VERBALE CONFERENZA DI SERVIZI

OGGETTO: Istanza di autorizzazione per la realizzazione di un nuovo impianto tecnologico di telefonia mobile della Società Wind Tre S.p.A, denominato TE106 GIARDINO, nel Comune di Controguerra, C.da Colle Porcino.

Cod. e denominazione: TE106 GIARDINO

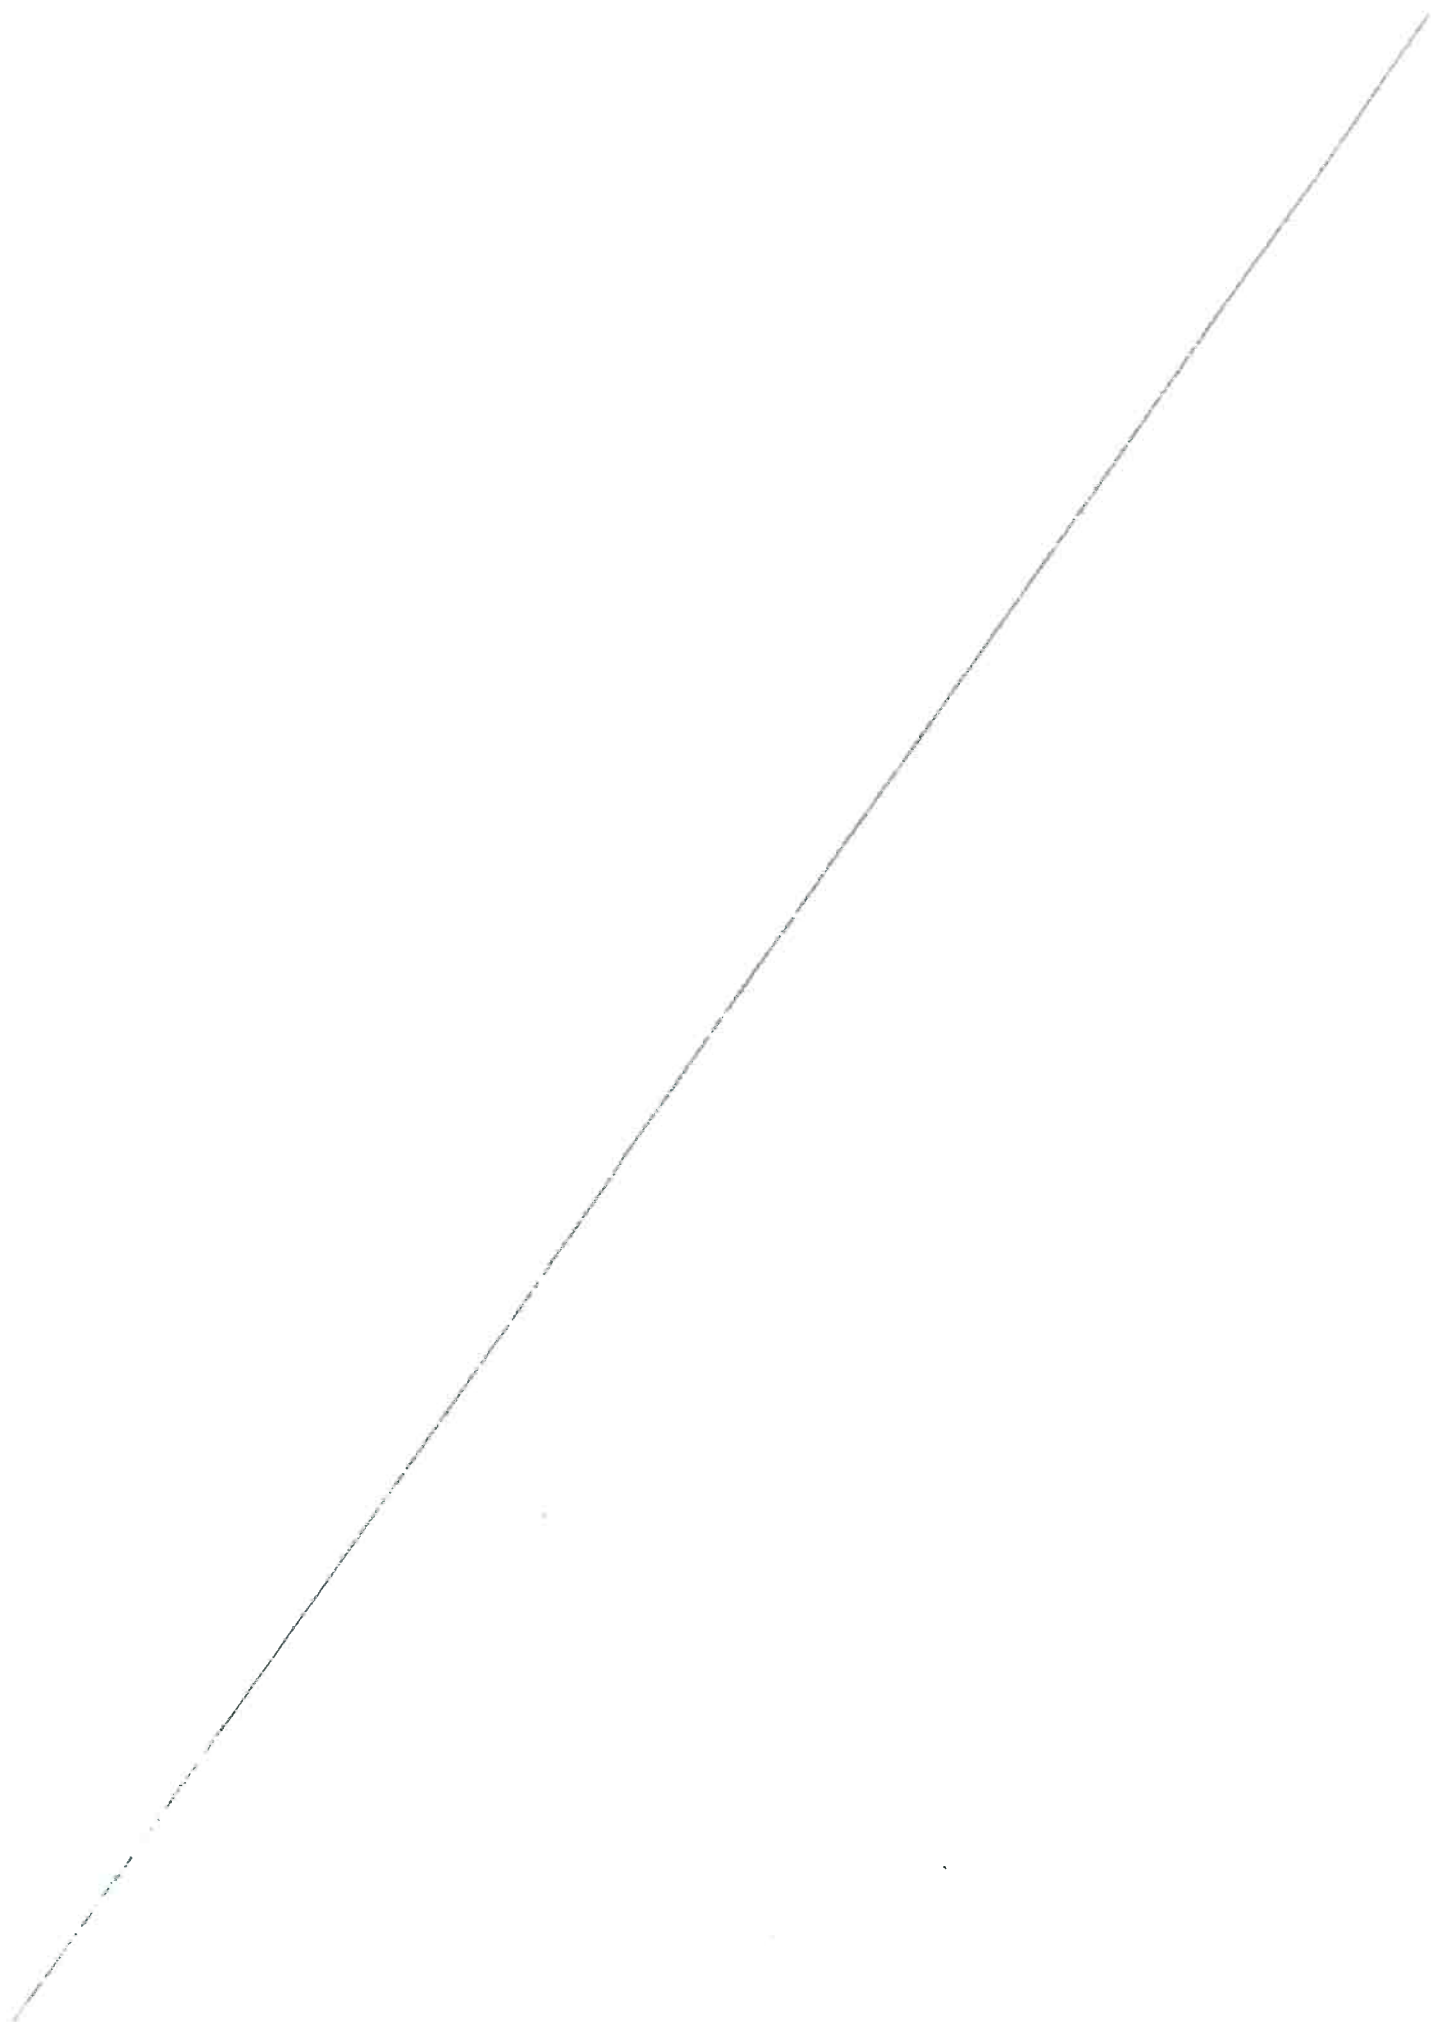
Dal punto di vista urbanistico, **PARERE SFAVOREVOLE** alla "Realizzazione di un nuovo impianto tecnologico di telefonia mobile (nuova stazione radio base)" in quanto l'ubicazione prevista dalla ditta WIND TRE spa risulta difforme rispetto alla previsione urbanistica del Regolamento Comunale per l'installazione e la gestione nel territorio comunale di impianti che comportino l'esposizione della popolazione a campi elettrici, magnetici ed elettromagnetici e della Tavola 2 di *Localizzazione dei siti tecnologici-Impianti Telefonia Mobile* approvati con Delibera di C.C. n. 40 del 27/09/2010.

Si precisa che nella Tavola 2 di *Localizzazione dei siti tecnologici-Impianti Telefonia Mobile*, redatta a seguito di specifica analisi dei tecnici incaricati, ammette l'installazione di manufatti per Impianti di Telefonia Mobile in tre siti sul territorio comunale e precisamente:

- Foglio catastale 9 particella 275;
- Foglio catastale 20 particella 109;
- Foglio catastale 22 particella 93.

La localizzazione individuata dalla ditta WIND TRE Spa, al Foglio 22 particella 22, risulta difforme rispetto alla disposizione della Tavola 2 di *Localizzazione dei siti tecnologici-Impianti Telefonia Mobile*

di Variante Parziale al vigente P.R.E. allegata alla Deliberazione di C.C. n. 40 del 2010, avente ad oggetto: "Piano di Localizzazione impianti di telefonia mobile-Approvazione Definitiva".
